GENERAL ANNOUNCEMENT

GA No. : GA-14-002
告示编号:
Classification : Class 2
类别:

主题: 更改TC 26mm系列带装产品中介盒&外箱尺寸。

为改善 TC 26mm 系列带装产品的包装质量, 故更改 TC 26mm 中介盒和外箱尺寸, 并更改最大包装数量。

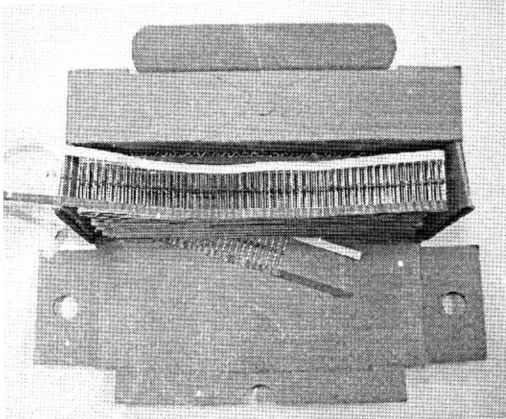
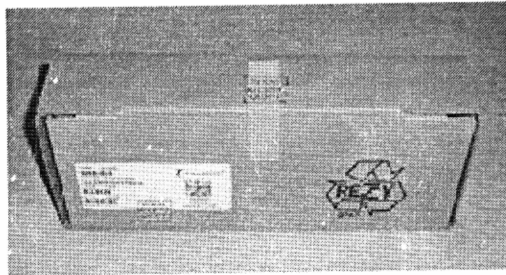
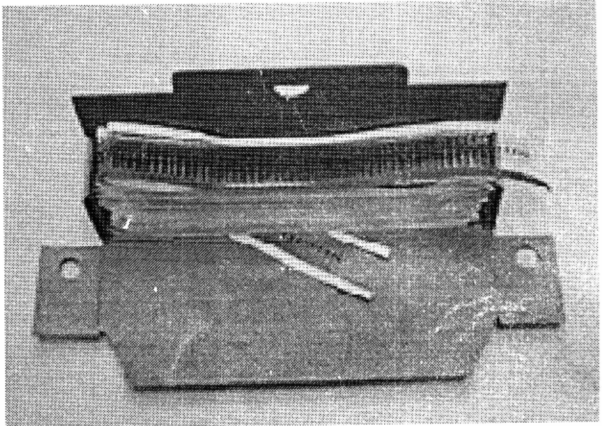
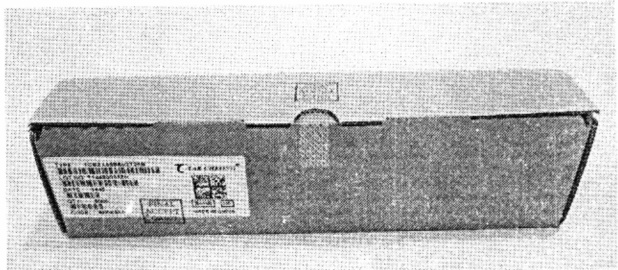
项目	从	到
中介 盒	  <p> 盒子尺寸: 25.8*4.9*9.9 cm 最大包装数量 DO-35/DO-34: 5Kpcs DO-41: 3kpcs </p>	  <p> 盒子尺寸: 26.3*4.5*7.0 cm 最大包装数量 DO-35/DO-34: 5Kpcs DO-41: 2.5kpcs </p>

装箱

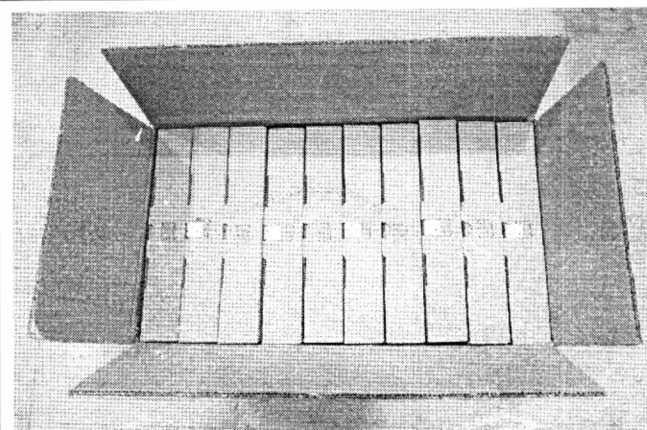
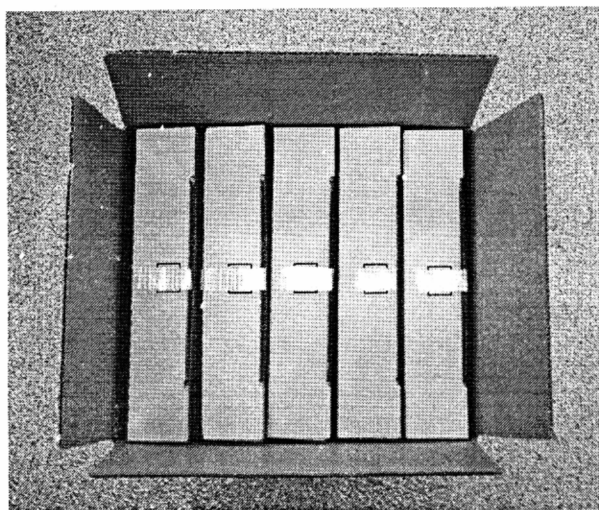
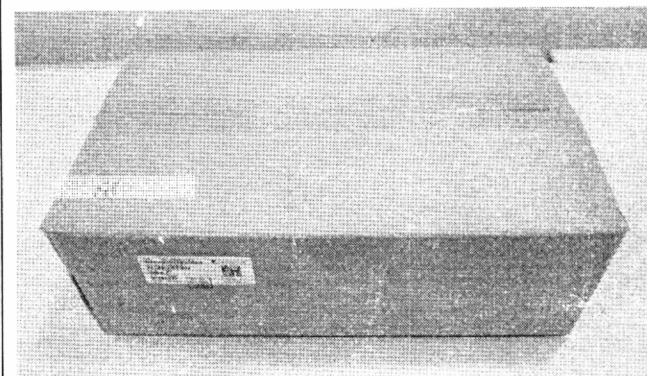
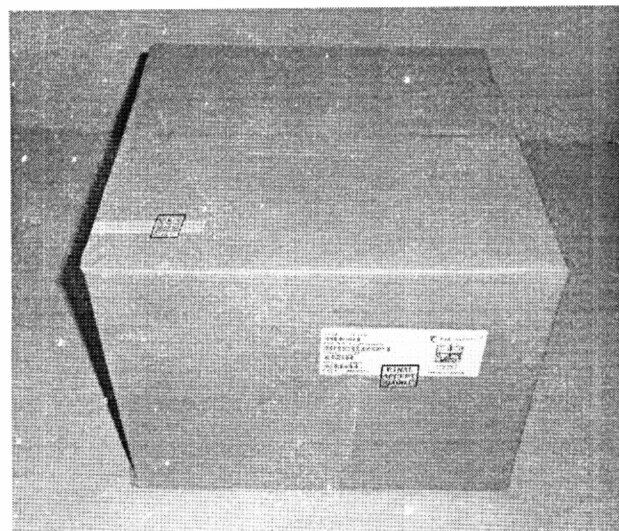
外箱尺寸: 27*27*22.5cm

最大包装数量

DO-35/DO-34: 50Kpcs

DO-41: 30kpcs

外箱尺寸: 47*27*16 cm

最大包装数量

DO-35/DO-34: 100Kpcs

DO-41: 50kpcs
